Réponse au cahier d'acteur N°8 : Nature et Société

Limnigramme Paris-Austerlitz crue 1910

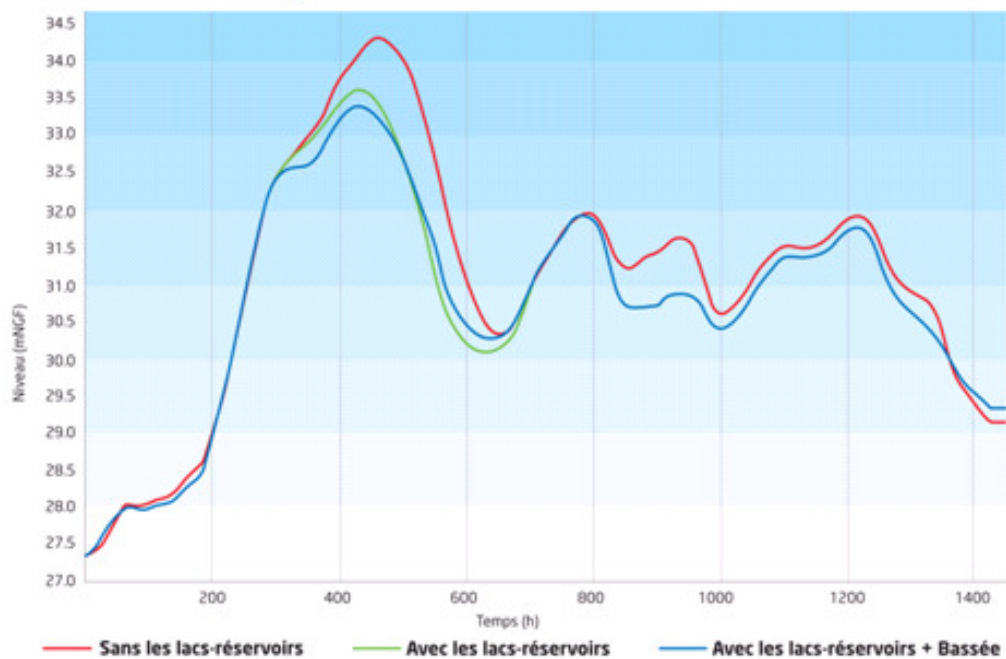
1. Les hydrogrammes présentés dans le dossier du maître d'ouvrage ne correspondent pas aux crues de 1910. Un autre scénario d'aménagement n'est-il pas envisageable

Vous pouvez trouver en annexe de ce document les limnigrammes (évolutions des niveaux) et les hydrogrammes (évolutions des débits) à Paris-Austerlitz et à Montereau pour la crue 1910 dans trois configurations différentes, provenant de nos modélisations hydrauliques :

- Sans l'impact des lacs-réservoirs existants (courbe rouge) : pour ce scénario, les hydrogrammes correspondent globalement à la situation réelle de 1910. Les niveaux sont par contre différents de la crue réelle observée car il y a eu depuis de nombreux travaux d'amélioration des conditions d'écoulement sur le bassin de la Seine (effacement de petits ouvrages hydrauliques, creusement de la Seine, rehaussement de ponts...)
- Avec l'impact des 4 lacs-réservoirs existants (courbe verte)
- Avec l'impact des 4 lacs-réservoirs existants + le projet de la Bassée (courbe bleue)
